## Nouvelle vis – Galet tendeur INA 531 0278 30

**Modèles:** Transporter T4

**Référence INA:** 531 0278 30

Image 1: 531 0278 30

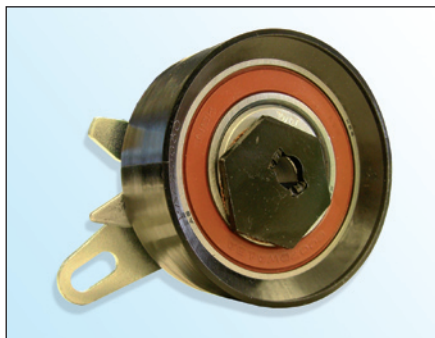
Dans le cadre de l'amélioration continue de nos produits et de notre démarche qualité, nous livrons une nouvelle vis avec le galet tendeur INA 531 0278 30 (image 3).

- Vis Torx à tête plate
- Tête: Ø 18,5 mm
- Résistance à la traction: 10.9
- Filetage enrobé de frein-filet
- Arc-boutement amélioré

Nous vous recommandons de remplacer la vis d'origine (image 2) par la nouvelle vis que nous livrons.

**Couple de serrage: 20 ± 1,5 Nm**
